“АЕЦ Козлодуй” ЕАД, гр. Козлодуй

РАЗЯСНЕНИЯ

по условията на обществена поръчка възлагана чрез публично състезание с предмет:
“Доставка на трифазни асинхронни електродвигатели”

ОТГОВОР: *Габаритни и присъединителни размери*

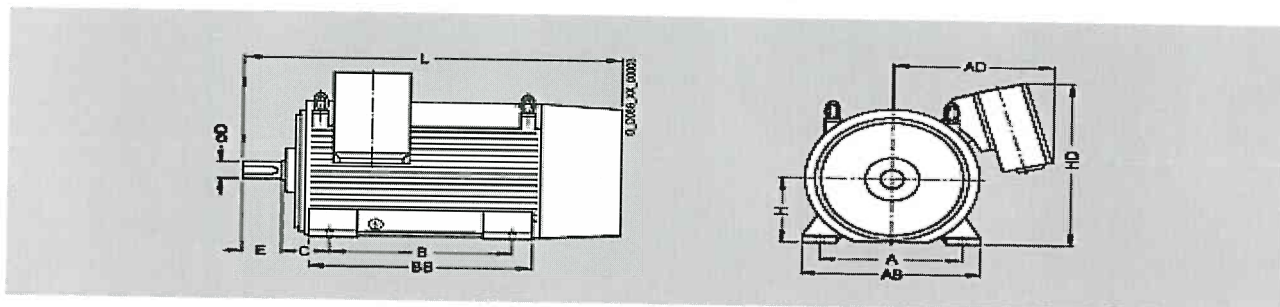
ВЪПРОС: "В 'т.2.3.Физически и геометрични характеристики' на Техническа спецификация (№2016.30.ЕЧ.QD.1298), част от документацията за участие в публично състезание, е записано следното: *Доставените електродвигатели, да съответстват на описания тип или да отговарят на техническите характеристики, габаритни и присъединителни размери за този тип електродвигател.*

В тази връзка, моля да ни предоставите информация (чертеж) за габаритните и присъединителни размери на посочения тип електродвигател."

Тип ЕД	Габаритни р-ри, mm			Присъединителни р-ри, mm					
	L	HD	AD	E	B	C	CD	A	H
MO355S6-Y3	1400	855	610	210	500	254	100	610	355

Клемната кутия да е разположена отгоре върху електродвигателя, което да позволява подвеждане на захранващия кабел както от ляво така и от дясно на електродвигателя.
